改善箇所説明図

不具合の内容

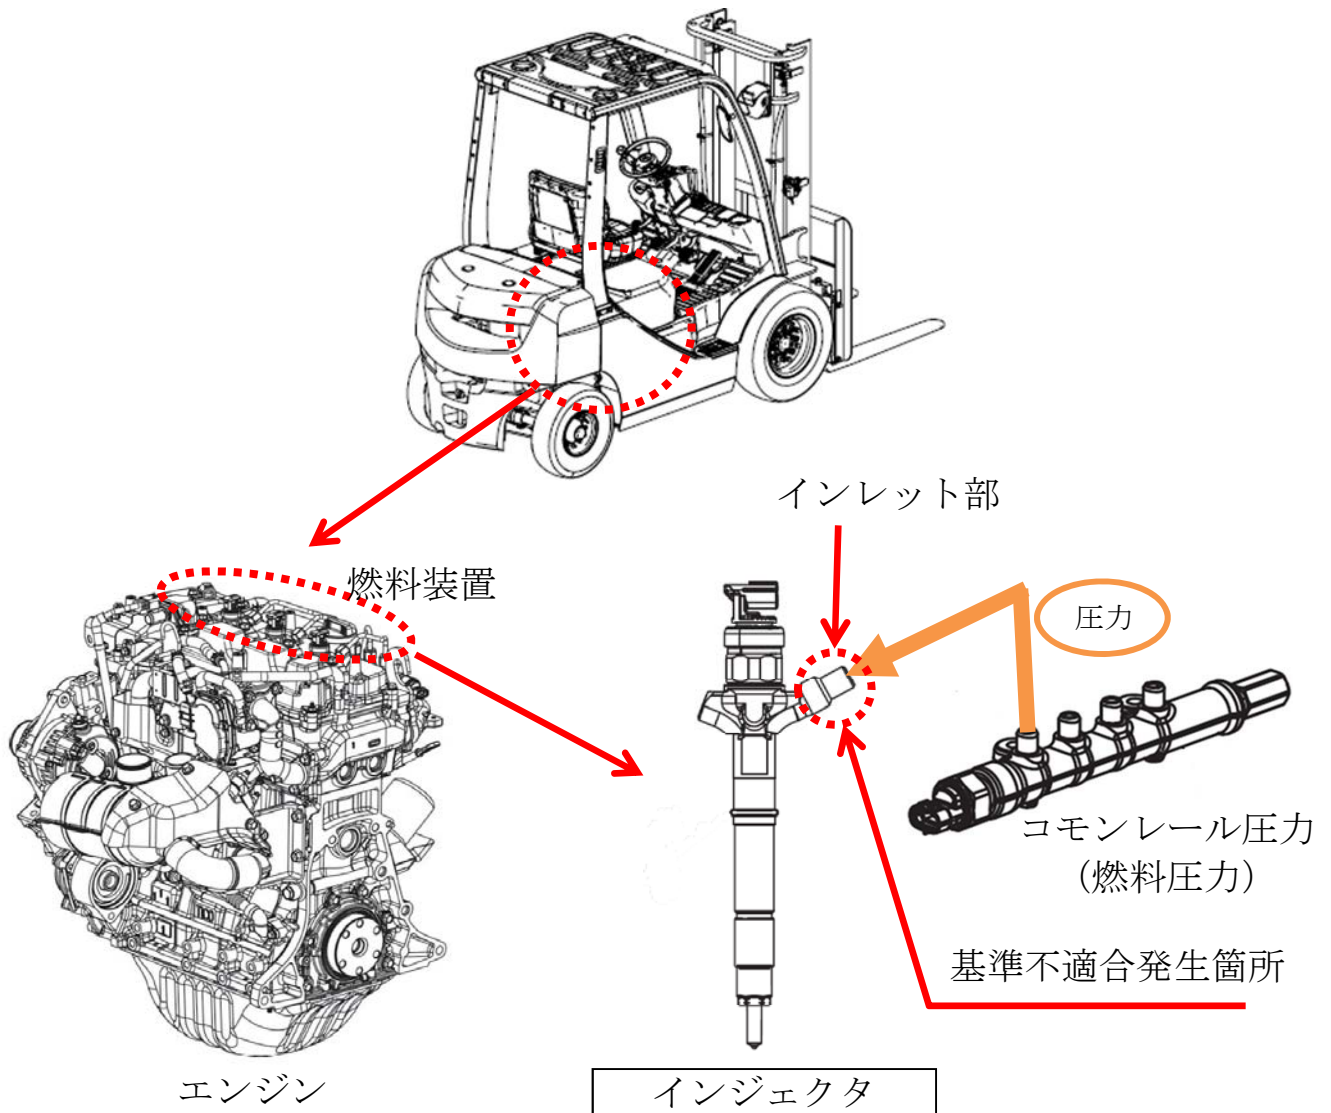
エンジン式フォークリフトの燃料装置において、インジェクタ本体成型時の条件管理が不適切なため、強度が不足しているものがある。そのため、コモンレール圧力（燃料圧力）の繰り返しによりインジェクタのインレット部に亀裂が発生し、燃料漏れに至るおそれがある。

全車両、インジェクタを良品に交換する。
